Objet : WATERMAEL-BOITSFORT. Rue des Digitales, 1

Demande de permis unique portant sur le remplacement de la verrière, la restauration des éléments dégradés de l'enveloppe extérieure et le réaménagement/la rénovation de l'intérieur.

Avis conforme de la CRMS

Rue des Digitales, 1 - état projeté (extr. du dossier de demande)

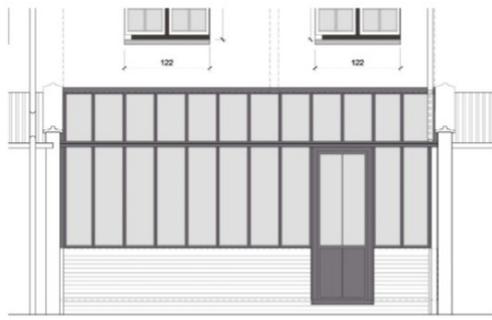
L'Assemblée accepte le remplacement de l'ancienne véranda – puisqu'elle est régulière d'un point de vue réglementaire et s'inscrit dans un tronçon 'particulier' se distinguant des autres maisons de la cité par la présence de vérandas arrières - par une nouvelle verrière et la disparition du WC placé à l'arrière. Elle préconise de privilégier l'acier Forster pour le remplacement de la structure, ou, à défaut, d'utiliser des profilés aluminium le plus fin possible et d'affiner la hauteur de la corniche. Elle demande d'utiliser du double vitrage extra-clair sans effet réfléchissant, et de soumettre la brique utilisée pour le soubassement à l'avis préalable de la DPC, ainsi que la teinte RAL pour la couleur des profilés.

Elle s'oppose à la disparition du mur de façade arrière au niveau du rez-de-chaussée : tout d'abord, ce mur fait partie intégrante de la maison d'origine et en constitue la volumétrie, la véranda étant une annexe ajoutée après l'établissement des maisons de la cité-jardin et en aucun cas une partie de la maison originelle ; de plus, cette maison, par sa position d'angle, a sa façade arrière très visible depuis

de nombreux angles de vue, ce qui rendrait la perte de ce mur encore plus dommageable au niveau patrimonial. L'Assemblée demande donc de conserver la largeur des deux baies existantes, séparées par le trumeau en place, de laisser l'enduit de façade et de revoir les plans d'aménagements en conséquence. Elle autorise cependant de descendre l'allège de la fenêtre de gauche, afin de favoriser la communication entre les espaces du rez-de-chaussée. Elle permet la dépose des deux châssis existants, mais demande de les stocker de manière sûre dans de bonnes conditions de conservation, vu leur intérêt patrimonial et pour permettre un éventuel retour à la situation d'origine. La CRMS reste cependant persuadée que le maintien de la totalité de la façade arrière, outre que c'est justifié sur le plan de la composition patrimoniale, permet aussi de réguler les périodes de surchauffe ou de fraîcheur trop importantes et participe donc au confort de l'habitation. Elle préconise de toute façon d'intégrer un dispositif pare-soleil dans la nouvelle véranda pour éviter le recours à un dispositif de faible qualité par la suite, comme c'est le cas de la natte posée sur le toit du n°5.

Tout en acceptant l'installation d'une fenêtre de toit dans le versant arrière, elle demande - en conformité avec le Plan de Gestion Patrimoniale - de placer le velux dans l'alignement de la travée de gauche, dans la moitié inférieure de la toiture (cfr PGP T02-C3.2.4 « *La nouvelle fenêtre de toit est à implanter dans la moitié inférieure de la hauteur du toit*).

Façade de référence, Rue des Digitales, 5
– profil en acier Forster Thermfix

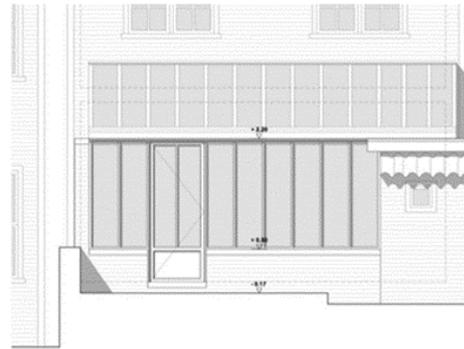
Ce dossier rejoint deux autres dossiers, principalement par la problématique de la véranda. Il s'agit de la maison toute proche, sise rue des Digitales, 5, dont le projet de nouvelle véranda (profil acier *Forster Thermfix Light*) en remplacement d'une ancienne verrière et disparition du WC avait reçu un avis conforme favorable le 24/10/2012, moyennant les réserves suivantes : soubassement en briques, allège de porte pleine et alignée sur la hauteur du soubassement en maçonnerie, profils métalliques d'une extrême finesse, vitrage clair non réfléchissant et feuilleté. Le résultat est une véranda ouverte sur le séjour (disparition du mur de façade arrière au RDC), aux profils fins et élégants.
